S.S. 260 "Picente"
Lavori di adeguamento e potenziamento della tratta stradale laziale.
2 Lotto - dal km 43+800 al km 41+150

PROGETTO DEFINITIVO

15- MITIGAZIONI E INSERIMENTO PAESAGGISTICO AMBIENTALE

INTEGRAZIONE DOCUMENTALE AL MIC

Figura 1-3 Sezioni intersivibilità

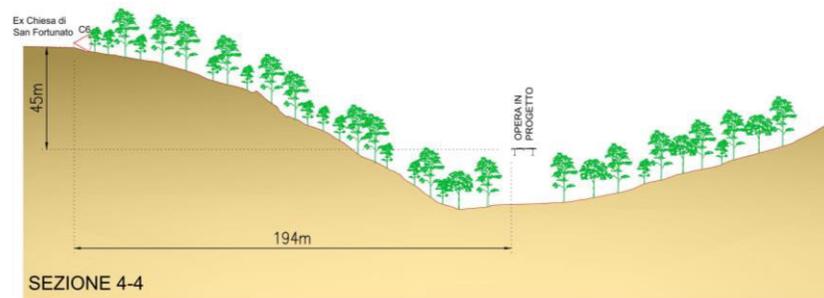
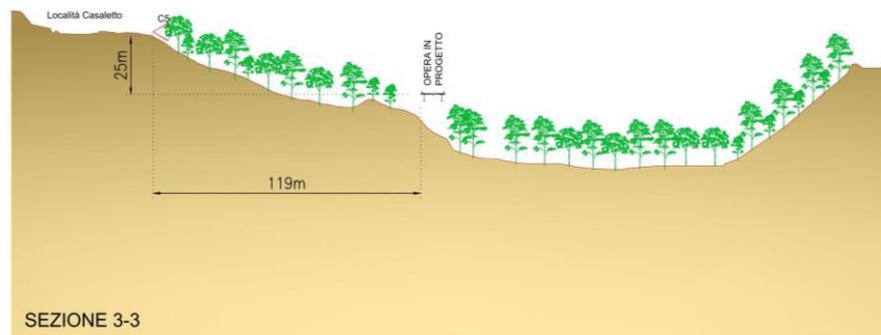
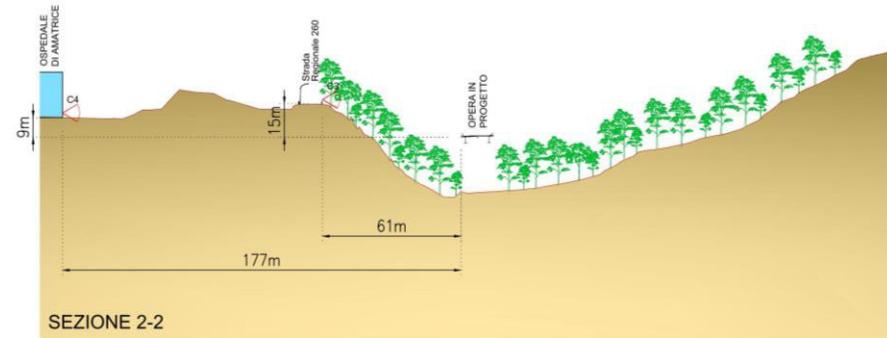
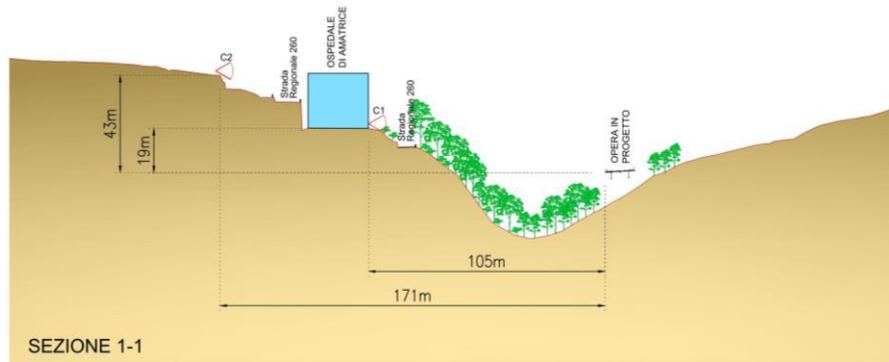
c) per ciò che concerne l'impatto visivo del viadotto in progetto, non risulta ancora chiaro se le quinte arboree presenti sul versante possano mitigare l'intervento sufficientemente rispetto ai punti di vista pubblici".

Il tracciato realizzato si pone a una quota che varia tra i circa -25 metri dall’abitato di espansione moderna (sez. 3) e i -45 metri da quelle dell’abitato amatriciano storico (sez.1, 4) e ad una distanza, dai punti più esterni, che va dai 119 ai 194 metri, rendendolo di fatto difficilmente percepibile dalle visuali sul promontorio, come meglio evidenziato dalle graficizzazioni sottostanti.

Anche analizzando la relazione altimetrica e visuale tra il progetto e il futuro ospedale (sez. 1 e 2), che si imposta a una quota già sensibilmente più bassa del pianoro su cui sorge il centro storico di Amatrice, è evidente come il tracciato si ponga a una considerevole distanza (circa 105 m) e differenza di quota (circa -20 m) dai punti fisicamente raggiungibili.

Per la configurazione morfo-altimetrica dell'area e per la presenza di vegetazione, così come sopra riportato, sono esigue le visuali libere dalle quali risulta percepibile l'intervento in oggetto.

Figura 3-1 Tracciato Corridoio 1 – Tavolo Tecnico

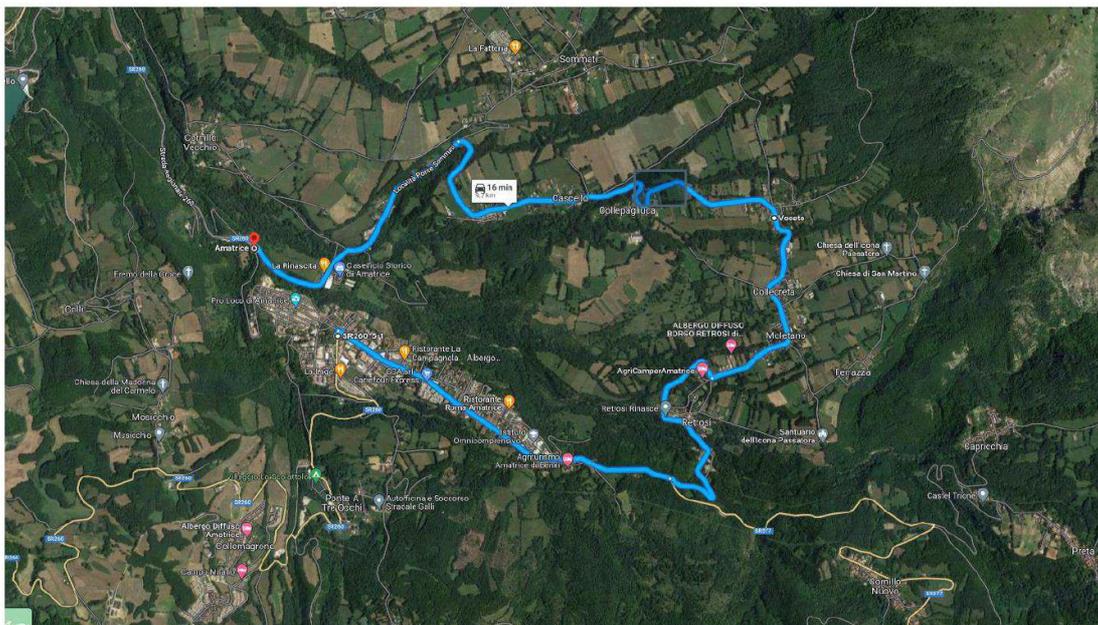
Si chiede, preliminarmente, di spiegare perché le alternative presentate nel corso del tavolo tecnico, non corrispondono a quelle presentate nella documentazione, al fine di individuare esattamente quale sia la proposta progettuale da valutare.

Il primo corridoio corrisponde a un corridoio a raggio molto ampio che gira attorno alla rupe di Amatrice passando per il suo fianco Nord- Est.

Questo corridoio coinvolgerebbe in gran parte la viabilità esistente sfruttandola per circa 10km, mentre attualmente l'attraversamento del Comune è di 2,6 km. L'allungamento del percorso per superare Amatrice implicherebbe al contempo un aumento dei tempi di percorrenza del traffico interregionale e soprattutto un significativo utilizzo di suolo rispetto alle altre soluzioni ipotizzate.

Inoltre, per riconnettersi al tracciato della SS 260, sarebbe necessario un tratto all'interno del centro abitato di Amatrice incontrando un tratto della SR 577, non compatibile con i requisiti prestazionali e di sicurezza previsti per l'adeguamento della Picente.

Pertanto, il primo corridoio, come già argomentato non risulta confacente all'obiettivo di miglioramento funzionale della connessione e miglioramento di accesso ai servizi (coerentemente con quanto previsto dall'obiettivo 9 dell'Agenda 2030 dell'UE).

Figura 3-3 Alternativa 4: planimetria e sezione

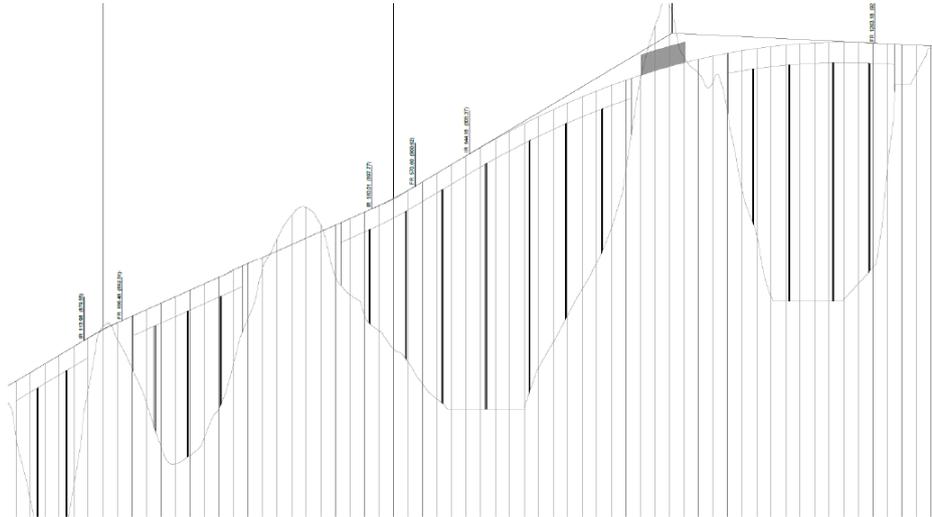
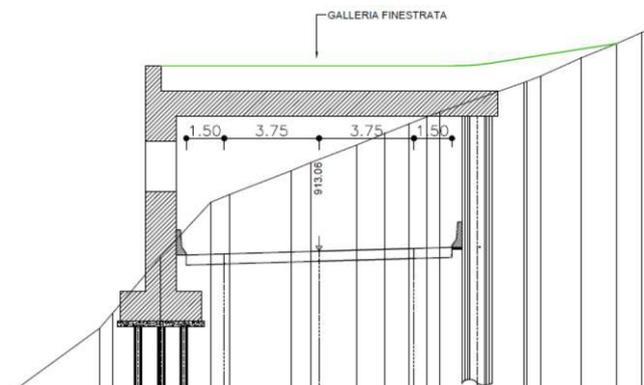
Si evidenzia che la valutazione degli impatti sulla componente paesaggio e beni culturali presentata non può essere considerata esaustiva e coerente, poiché non emergono le reali differenze e i pesi delle trasformazioni operate dalle diverse alternative sulle aree tutelate ma solo la mera interferenza con le medesime, che stante la loro localizzazione produce un risultato identico e quindi non significativo.

- b) stante quanto sopra anche gli impatti visivi determinati dalle diverse alternative, che attualmente sono stimati, impropriamente, come equivalenti nella tabella predisposta a pag. 41 del "documento di fattibilità delle alternative" e che dovranno essere ricalcolati, si chiede di fornire i fotoinserti delle 4 alternative per la valutazione della modificazione dei caratteri percettivi e del quadro paesaggistico prodotti da ciascuna soluzione e le relative considerazioni e valutazioni (cfr. T00IA00AMBRE02A), producendo anche immagini dai punti di vista dal basso dalle aree vincolate, in particolare con punti di presa dai percorsi della rete sentieristica sul fiume Castellano, che possano fare meglio comprendere gli impatti della cantierizzazione (aree e viabilità);

Si riporta che tale corridoio, discusso in sede di Tavolo tecnico, coincide con l'alternativa 4 presentata nello studio delle alternative.

L'alternativa 4, collocata sul versante opposto a quello del promontorio di Amatrice si configurerebbe con un tracciato completamente in variante ma che, per le condizioni orografiche dell'area, dovrebbe tenersi ad una quota significativamente alta per evitare le interferenze altimetriche con il versante stesso.

Nelle aree dove non sarebbe comunque possibile tenersi al di sopra del versante sarebbe necessario realizzare degli scavi per la realizzazione di muri di sostegno tirantati o, laddove le condizioni lo richiedono, una serie di gallerie artificiali finestrata.

Questo intervento, pertanto, prevederebbe una serie di opere artificiali che configurerebbero significativi impatti visuali e paesaggistici soprattutto dal centro storico:

Le opere sopra descritte risulterebbero, come è evidente, particolarmente impattanti da un punto di vista paesaggistico in quanto fortemente visibili dal centro storico di Amatrice che si troverebbe circa alla stessa quota dell'opera con una significativa intervisibilità. Parimenti risulterebbero impattanti da un punto di vista ambientale per i profondi scavi da effettuarsi sulla parete rocciosa e per gli impatti di una complessa cantierizzazione che richiederebbe tempi lunghi e ampie aree interferite.

Inoltre, tale corridoio non permetterebbe di evitare l'attraversamento di un importante tratto classificato dal PAI come a rischio frana con indice di pericolosità H4 (aree di versante a pericolosità molto elevata), nonché l'attraversamento del Torrente Castellano a monte dell'opera di presa Enel del Trontino dove il corso d'acqua è ancora classificato a rischio idraulico.

Figura 3-7 Alternative di tracciato in relazione alle aree soggette a vincolo paesaggistico

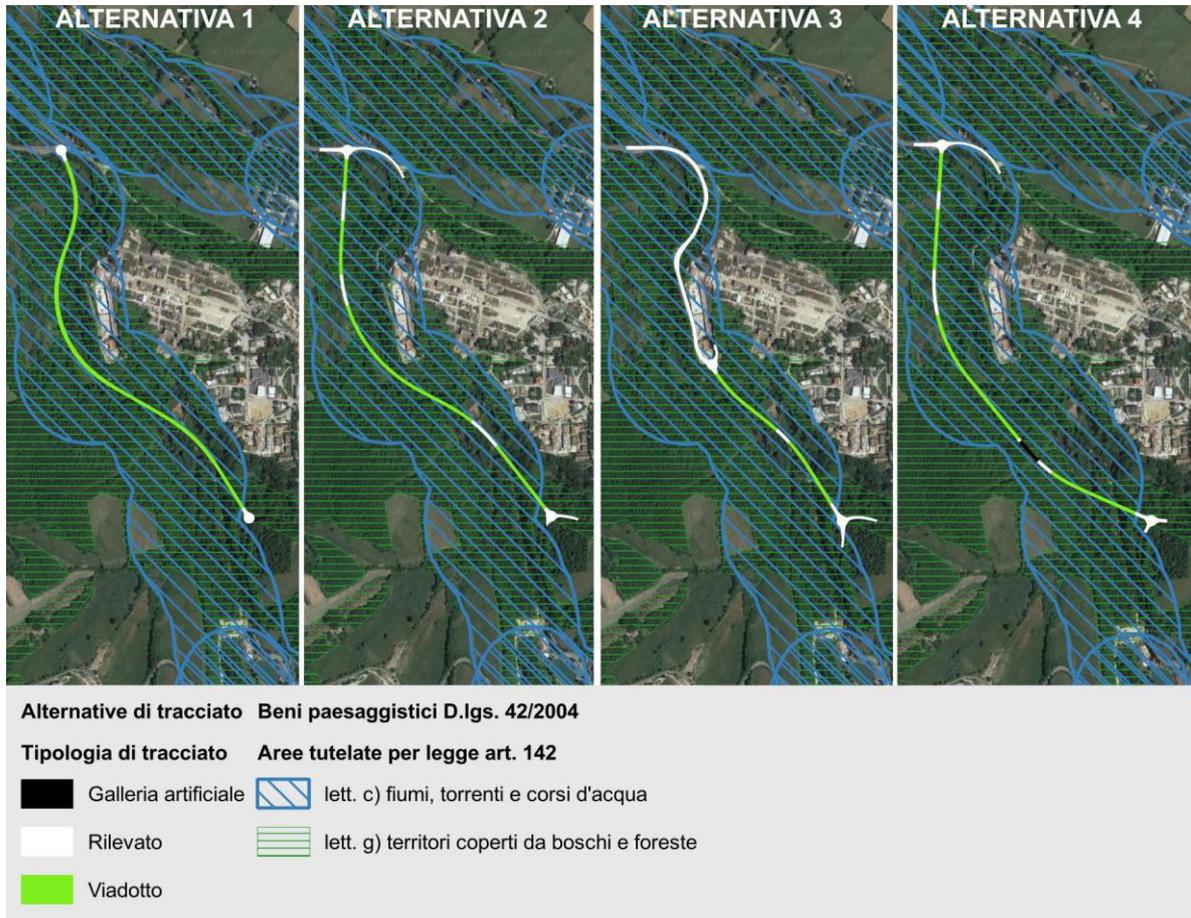
- a) sulla base degli esiti di quanto emergerà dagli approfondimenti dei punti 1.b) e 1.c) di ricalcolare i risultati inseriti nelle tabelle di valutazione delle alternative progettuali proposti (cfr. *documento di fattibilità delle alternative*), aggiornando e contestualizzando la tabella di valutazione delle alternative progettuali rispetto agli impatti sul paesaggio, anche per le altre alternative considerate, quantificando le reali trasformazioni prodotte sulle aree vincolate;

Per una migliore esemplificazione di confronto in Figura 3-7 le quattro alternative sono state schematizzate secondo le modalità di giacitura in relazione alle soggette a vincolo paesaggistico a sensi della parte III del D.lgs. 42/2004.

Sintetizzando quanto emerge in merito all'attraversamento dei tracciati in analisi in aree soggette a vincolo paesaggistico, l'alternativa 1 ricade in vincolo paesaggistico per la totalità dello sviluppo lineare di poco superiore a 1.5 km di cui l'88% in viadotto, analogamente l'alternativa 2 il cui sviluppo lineare è pari alla precedente ricade in aree soggette a vincolo di cui il 57% in viadotto. L'alternativa 3, come le altre ricade interamente in aree vincolate e prevede una prima parte di adeguamento del tracciato esistente e una seconda parte in viadotto; come già ampiamente trattato ai paragrafi di cui sopra, l'adeguamento del primo tratto prevede un sensibile allargamento della piattaforma stradale che comporterebbe opere a sbalzo lato valle o sbancamenti lato monte che necessiterebbero, in entrambi i casi, di muri di sostegno che andrebbero a interferire pesantemente con le aree boscate sottostanti. In ultimo dell'alternativa 4 con sviluppo lineare al pari del precedente i tratti in viadotto sono rappresentati dal 56%, mentre il 4% è in galleria artificiale con le criticità evidenziate nei paragrafi precedenti.

In conclusione, si evidenzia che tratti d'opera in viadotto o galleria, per la limitata impronta a terra del corpo stradale rappresentino l'opzione migliore nei confronti dell'interferenza con le aree soggette a vincolo paesaggistico.

Figura 3-12 - Nuovo tratto viabilità di collegamento

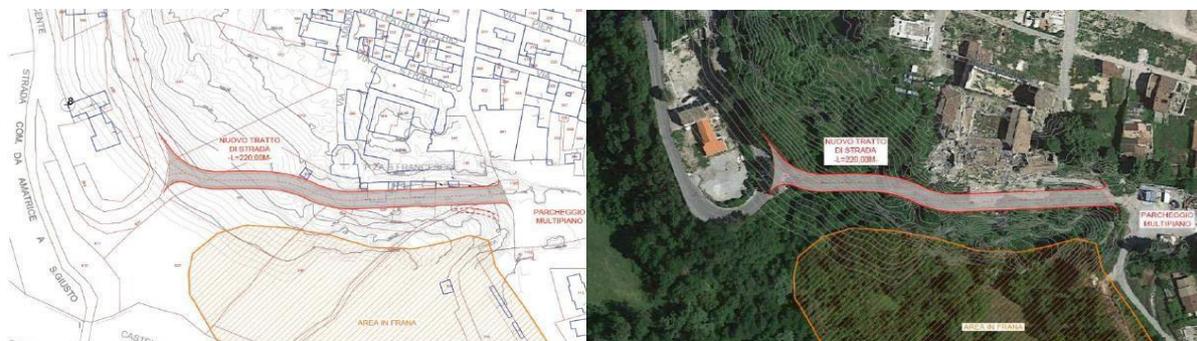
- e) al fine di consentire la valutazione di eventuali impatti cumulativi, di fornire una specifica cartografia, in scala adeguata, che permetta di inquadrare il progetto in relazione agli altri interventi programmati o in attuazione da parte di ANAS nell'area vasta. Inoltre, si chiede con riferimento all'ambito più circoscritto, di mettere a sistema tutti gli interventi in programma/realizzazione (anche di altri soggetti attuatori), e individuandoli su una planimetria, in scala adeguata, in modo da consentire di valutare il rapporto tra il progetto e quelli previsti (es. il nuovo ospedale, il nuovo parcheggio multipiano e la viabilità di collegamento tra i due, ecc.) e le conseguenti trasformazioni.

In merito all'inquadramento del progetto in relazione ad altri interventi programmati o in attuazione da ANAS nell'area vasta, o da altri soggetti attuatori nell'ara di progetto, si rimanda a quanto presente nella risposta al

Figura 6-1 - stralcio della planimetria generale degli interventi di inserimento paesaggistico ambientale

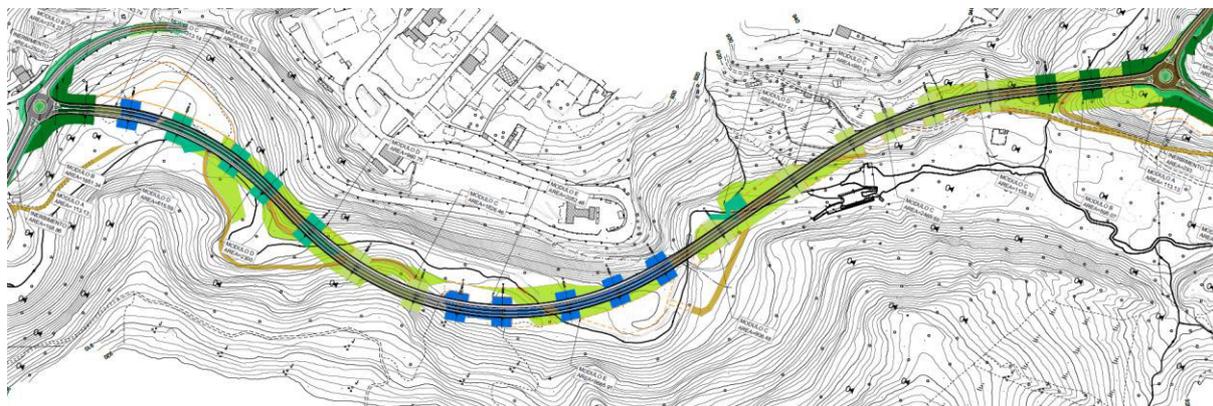
Ad integrazione di quanto presentato, si chiede di fornire un progetto redatto da professionista paesaggista, rappresentato in scala adeguata, corredato di planimetrie, quote e sezioni altimetriche, e render e fotoinserimenti. Che approfondisca, argomentando le scelte progettuali relative alla componente vegetazionale, il progetto relativo alle opere di mitigazione, ripristino e compensazione, con riguardo alla valorizzazione, integrazione delle speci arboree e arbustive presenti, privilegiando interventi di ingegneria naturalistica, e configurazioni che attraverso una disposizione naturale, prevedano l'inserimento di gruppi di elementi vegetazionali multispecie da realizzarsi con vegetazione autoctona e coerente con la vegetazione esistente dopo opportuno rilievo e schedatura.

- c) sulla scorta della esatta perimetrazione, rilievo e quantificazione delle interazioni delle opere con le aree tutelate, oggetto di trasformazione in conseguenza delle attività di cantierizzazione e/o di realizzazione del progetto, si chiede di presentare delle schede puntuali nelle quali venga messa a confronto con planimetrie e foto/render la situazione pre e post intervento, con l'inserimento dell'intervento e della relativa mitigazione. Tutti gli interventi di ripristino, mitigazione, rinaturalizzazione o sistemazione paesistica – che devono assumere carattere unitario (cfr. punto 3.b) previste nella vallata, nelle fasce ripariali e nelle aree boscate (al livello del corso d'acqua) devono essere rappresentate in un'unica planimetria generale, che interessi l'intero tracciato dell'infrastruttura, realizzata ad una quota adeguata, per consentire di valutarne l'efficacia; andranno inoltre valutati eventuali raccordi con la rete sentieristica.

Il progetto paesaggistico delle opere di mitigazione e di inserimento paesaggistico è stato contestualmente al riscontro al MASE (protocollo ANAS 23453 dell'11-01-2024, acquisito dal MASE il 15/01/2024) con gli elaborati Planimetria generale degli interventi di inserimento paesaggistico ambientale (T00IA00MOAPL01B) e Relazione tecnica degli interventi di inserimento ambientale paesaggistico (T00IA00MOARE01B) di cui si riporta uno stralcio di seguito.
